Филиал СУ-200 ОАО «Стройтрест №35» по объекту: «Реконструкция территории по проспекту Партизанскому, 8 в г. Минске. 27 очередь» направляет Вам копию письма ООО «ТЕХНОЦИТ» №1465/08-25 от 12.08.2025г и просим Вас внести изменения в проектно-сметную документацию согласно имеющихся замечаний.

Исх. № 1465/08-25 от 12.08.2025

При проведении натуральных замеров проемов под установку ворот промышленных секционных на объекте «Реконструкция территории по просп. Партизанскому, 8, в г. Минске». 27-ая очередь строительства» были выявлены следующие обстоятельства:

Фото №2.

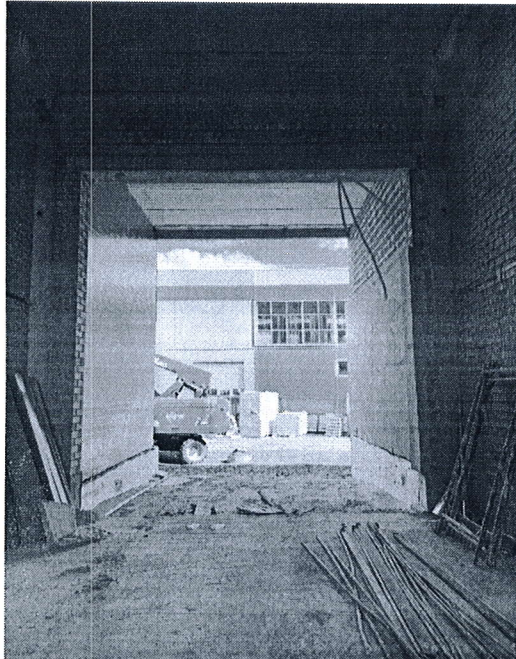
Проемы размером: 4,930x4,960h (фото №2) и 5,0200x4,890h (фото №3) требует доработки по установке металлокаркасов т.к. перемычки в данных проемах находятся не в плоскости с внутренней частью стены.
